## **Požárně bezpečnostní řešení**

Technická zpráva  
Dodatek č.1 - stavební úpravy bytu č. 4 a 11

**ČŠI Praha**  
**Rekonstrukce a zateplení střechy (podkroví)**  
ulice Fráni Šrámka čp. 37, 150 21 Praha 5  
k.ú. Smíchov, parc.č. 2650/2

Říjen 2013 - původní PBŘ  
Březen 2015 - změna (dodatek č. 1)

# půdorys 5. np - stavební úpravy bytů č. 4 a 1

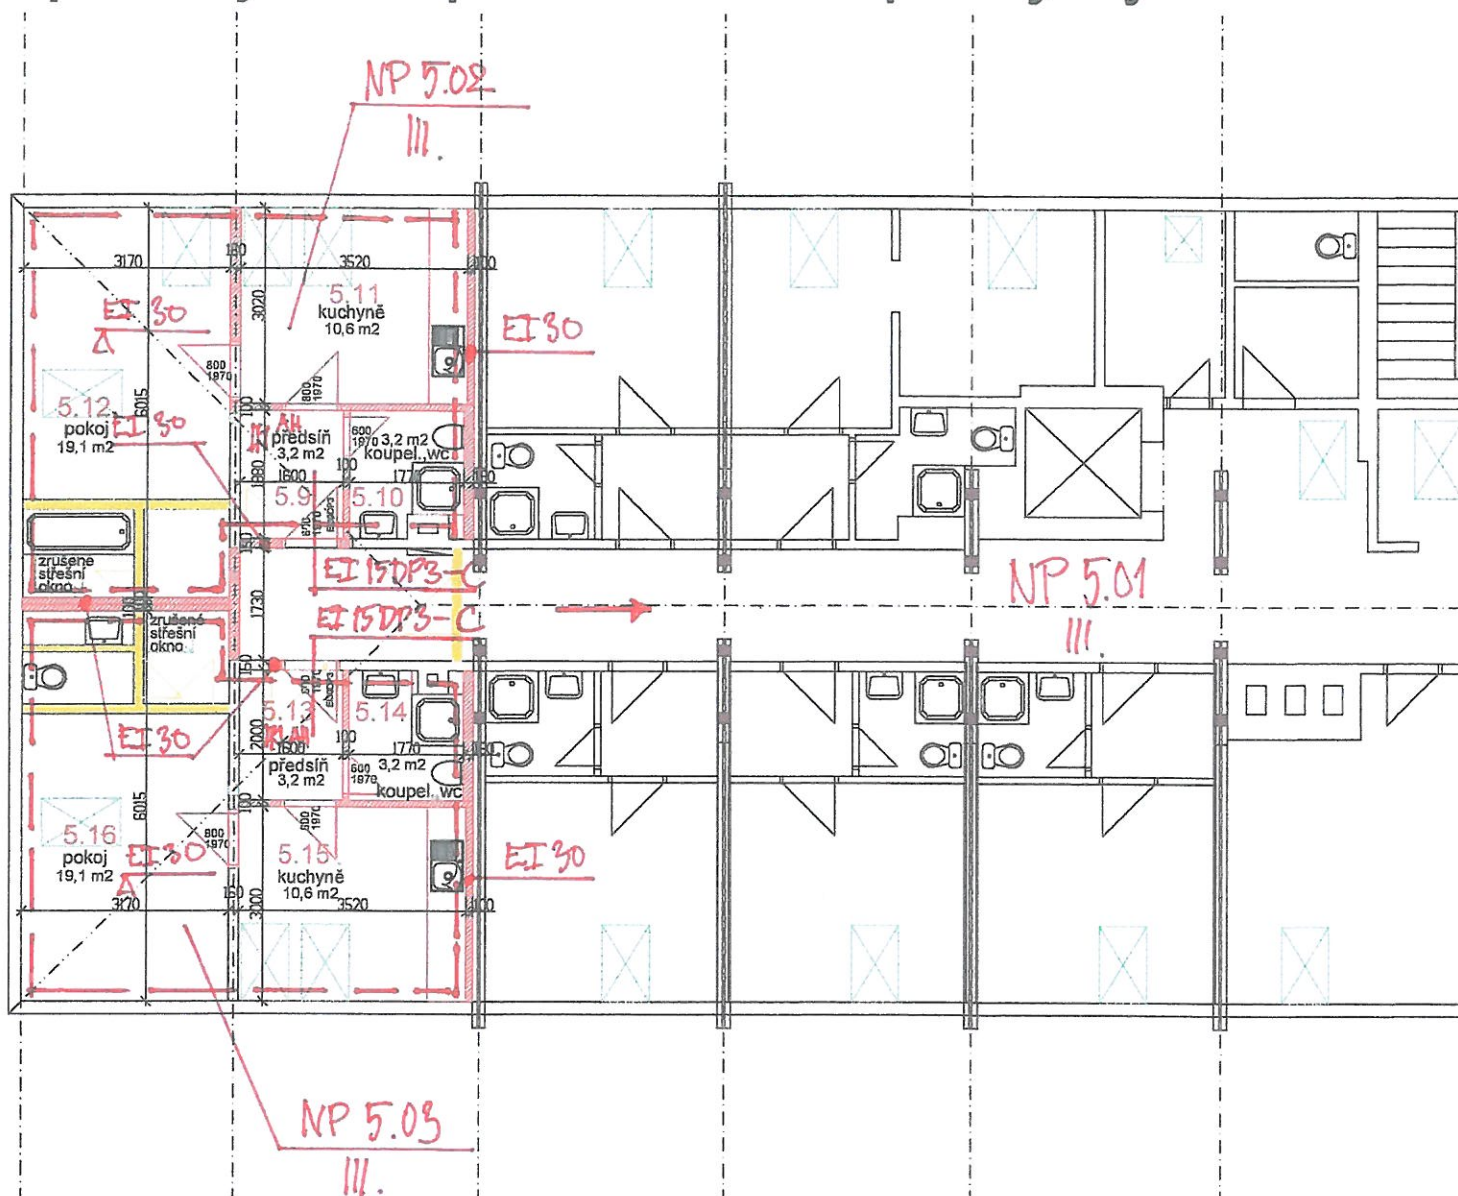
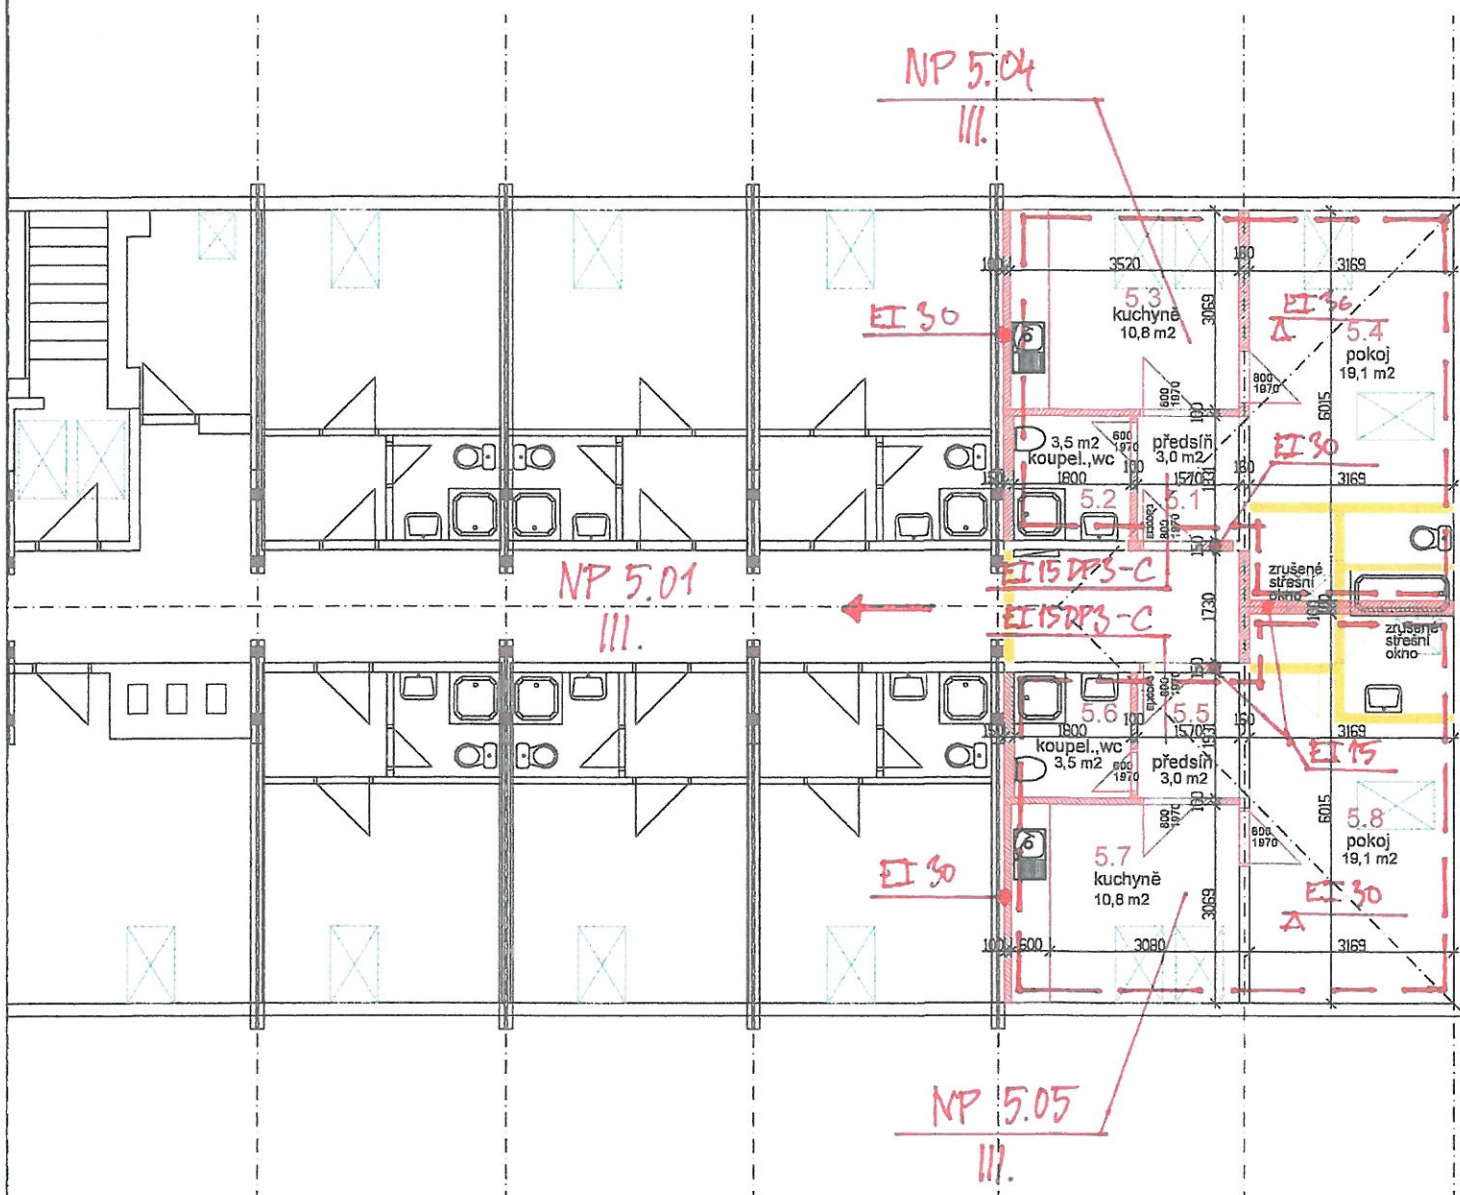
U stávajícího objektu (5.NP) bude provedena rekonstrukce a zateplení střešního pláště (řešeno samostatným PBR - ing. P. Havlíček, 10.2013), nově je v rámci dodatku č.1 navrženo přerozdělení krajních ubytovacích jednotek č. 4 a 11 (v PD nazvány jako byty) kategorie 2x 3+kk nově na 4x 1+1.

- a) výměna střešních oken (původní PBR 10.2013)
  - b) výměna a doplnění klempířských výrobků (původní PBR 10.2013)
  - c) nové obklady a dlažby (původní PBR 10.2013)
  - d) zateplení střechy (zachována kce krovu a tašková krytina, vyměněny a doplněny tepelné izolace a SDK podhledy (původní PBR 10.2013)
  - e) výměna zařizovacích předmětů (původní PBR 10.2013)
  - f) výměna nášlapných vrstev podlah (původní PBR 10.2013)
  - g) nová strukturovaná kabeláž (původní PBR 10.2013)
  - h) drobné kompletační práce (původní PBR 10.2013)
- +
- i) **přerozdělení krajních ubytovacích jednotek tj.:**
- **nové zděné a SDK příčky s dveřmi**
  - **upravené rozvody ZT a EL**

Stávající řešené ubytovací prostory budou nově členěny na požární úseky, upravované jednotlivé ubytovací jednotky tvoří nové (částečně stávající) požární úseky.

Řešené prostory 5.NP budou tvořit tyto samostatné požární úseky:

**NP 5.02 - NP 5.05** - 4x ubytovací jednotka

- ad a) požární stěny nosné - nejsou posuzovány
- ad b) požární stěny nenosné - zděné příčky z plynosilikátových příčkovek tl. min. 100mm – vyhovuje (EI 45DP1)

- SDK příčky odpovídající požární odolnosti (EI 30) např. Knauf W 111,112
- ad c) požární stropy - podhled z SDK desek v podkroví oddělující prostory ubytovny a zázemí od konstrukce krovu bude v provedení s požární odolností min. 1x RF 15 - vyhovuje (katalog Rigips VK 11, 4.70.12-18 nebo PK 21, 4.11.11) - řešeno v původním PBR 10.2013

- ad i) požární uzávěry - nejsou posuzovány - stávající ubytovací jednotky  
- na určených místech budou v řešeném 5.NP osazeny tyto požární uzávěry:  
EI 15DP3-C - dveře do ubytovacích jednotek - 4ks

- e) osadit v objektu tyto požární uzávěry:  
EI 15DP3-C - v 5.NP - z chodby do ubytovacích jednotek (4ks)
- f) nově zřizované prostupy všemi stěnami a stropy budou utěsněny dle ČSN 73 0802 a ČSN 73 0810
- g) dodržet při stavbě i provozu veškerá zákonná ustanovení, předpisy a normy
- h) skutečné provedení požárních konstrukcí bude dodavatelská firma konzultovat se zpracovatelem PBŘ
- i) řešit objekt v materiálech dle projektu a PBŘ
- j) předložit u kolaudace platnou revizní zprávu elektro a hromosvodu
- k) únikové cesty v ubytovně a zázemí musí mít elektrické a nouzové osvětlení
- l) objekt bude vybaven tabulkami a výstražnými značkami dle ISO 3864  
– viz. Vyhl. č.246/2001 Sb. § 41, odst.2, písm.o
- m) řešit elektrorozvody sloužících k protipožárnímu zabezpečení stavebních objektů (nouzové osvětlení) dle bodu 8) Elektro
